Vi lurer på hvorfor naustetomten som FØR lå feilregistrert på vår eiendom, og som nå står på gbnr. 24/1 ser større ut enn den var før? Altså, ser det ut som at vi har mistet en del av vår eiendom. Se utklipp under.

GNBKR. 24/4

1. Tomten før grenseendring

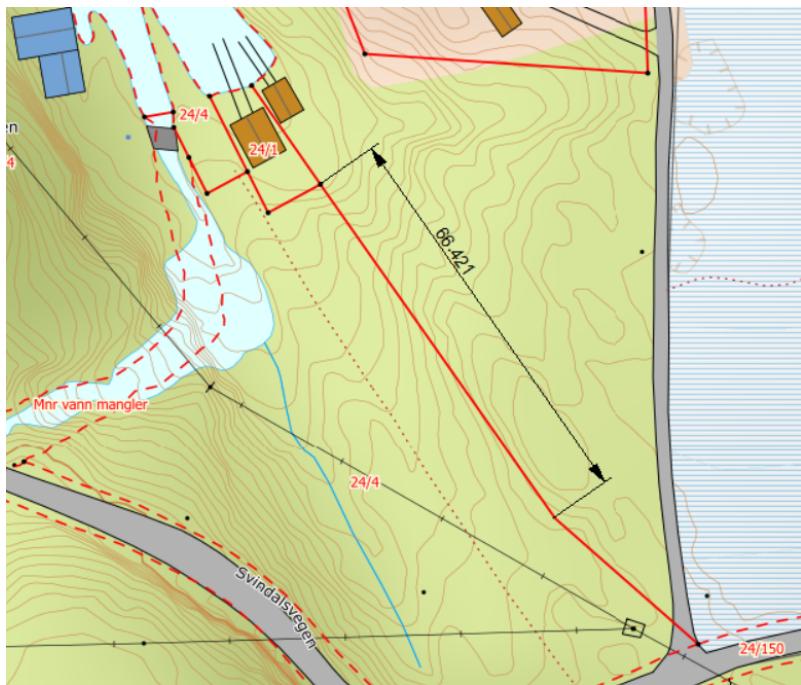
2. Tomten etter grenseendring.

3. Utklipp som viser ca. avstand fra det som er grensemerke 233.

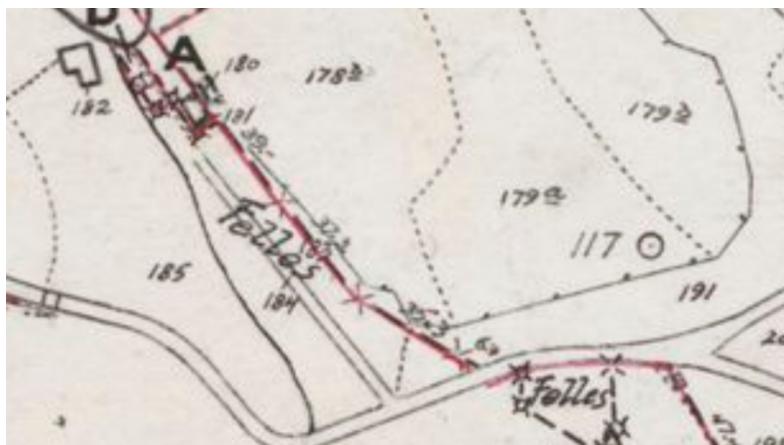
Altså: 76,3 m fra merke (233) til det sør-østlige merke til naustetomten til 24/1.

Her har vi målt «sånn ca» og det er 66 meter mellom merkene. Mens det skal egentlig være 76,3 meter slik vi oppfatter jordskiftet.
